Nasz znak: 71/EZP/KH/502500523/7126/26

Rybnik, dnia 13.03.2026r.

Dotyczy: odpowiedzi na zapytania wraz z modyfikacją treści Specyfikacji Warunków Zamówienia w przetargu nieograniczonym objętym procedurą Ustawy Prawo zamówień publicznych pn. **Remont wentylatorów głównych WPK w stacjach wentylatorów głównych dla Polskiej Grupy Górniczej S.A. - (nr sprawy: 502500523)**

Rysunki klap wlotowych przy szybie III

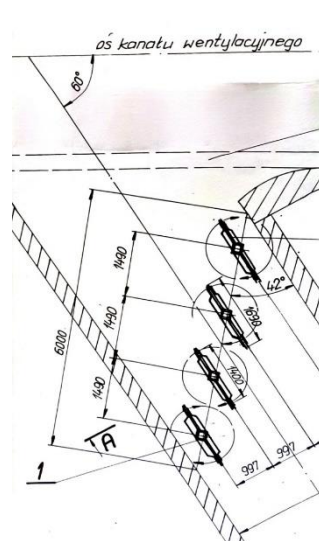
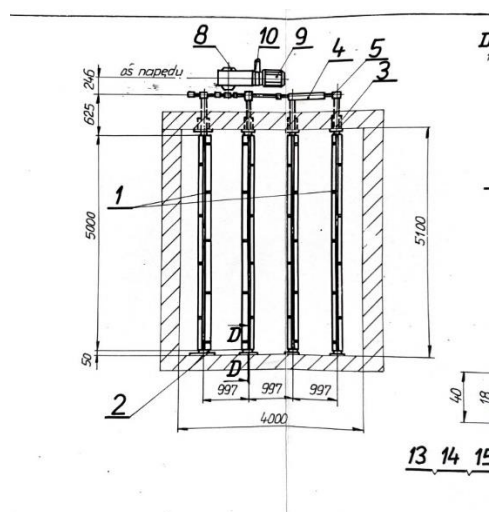
W zakresie zakresu rozszerzonego dla Ruchu Piast pkt E a) Zakres nr 3 podane jest wykonanie i wymiana klap dyfuzorowych, wlotowych, rewersyjnych (w zależności od potrzeb). W tym miejscu należy zwrócić uwagę, iż klapy dyfuzorowe są innego kształtu od klap wlotowych czy też rewersyjnych. Dobrze opisane jest to w rozszerzeniu dla Ruchu Ziemowit. Ponadto klapy wlotowe, rewersyjne występują w różnej ilości skrzydeł (tj. 2 skrzydłowe, 3 skrzydłowe oraz 4 skrzydłowe). Brak podania ilości skrzydeł wchodzących w skład danej klapy uniemożliwia prawidłowe oszacowanie kosztu ich dostawy. Dodatkowo wymiana

jednych klap wymaga konieczności stawiania w kanale wentylatora tam odcinających, a dla innych nie jest to wymagane. Sytuacja taka generuje lub nie dodatkowe koszty wymiany danej klapy. Prosimy o doprecyzowanie rodzaju klap, ich ilości w danym rodzaju oraz miejsc ich wymiany (np. poprzez dodanie schematu klap jak w przypadku Ruchu Ziemowit) oraz taką modyfikację formularz ofertowego aby uwzględnił poszczególne rodzaje klap

Zamawiający informuje, iż modyfikacji ulega treść **Załącznika nr 1 do SWZ, pkt VI (remont rozszerzony), w zakresie zadania nr 2, ppkt E a) zakres nr 3**, który otrzymuje następujące brzmienie:

E a) Zakres nr 3A

Wykonanie, dostawa i wymiana klap *wlotowych* (obrotowa - czterosegmentowa) komplet:

1. Opracowanie technologii robót w tym wykonanie dokumentacji wykonawczej klapy na podstawie inwentaryzacji w miejscu zabudowy,
2. Dostawa kompletnej klapy czterosegmentowej wraz z pasami przyposadzkowym i przystropowym, uszczelniającymi kątownikami bocznymi oraz czopami dolnymi i górnymi.
3. Demontaż istniejącej klapy,
4. Demontaż progów górnego i dolnego,
5. Demontaż kątowników uszczelniających,
6. Montaż progów : górnego i dolnego dostarczonych przez wykonawcę,
7. Montaż kątowników uszczelniających,
8. Montaż klapy dostarczonej przez wykonawcę,
9. Naprawa obmurza kanału wentylacyjnego w obrębie wymienianej klapy,
10. Regulacja i próby ruchowe klapy po wymianie,
11. Sporządzenie i dostarczenie dokumentacji techniczno – ruchowej klapy.

Uwaga: Nowe segmenty klapy muszą być zabezpieczone antykorozyjne dla korozyjności atmosferycznej kategorii „C3” czyli średniej z trwałością powłoki ochronnej stopnia „M” czyli średniego
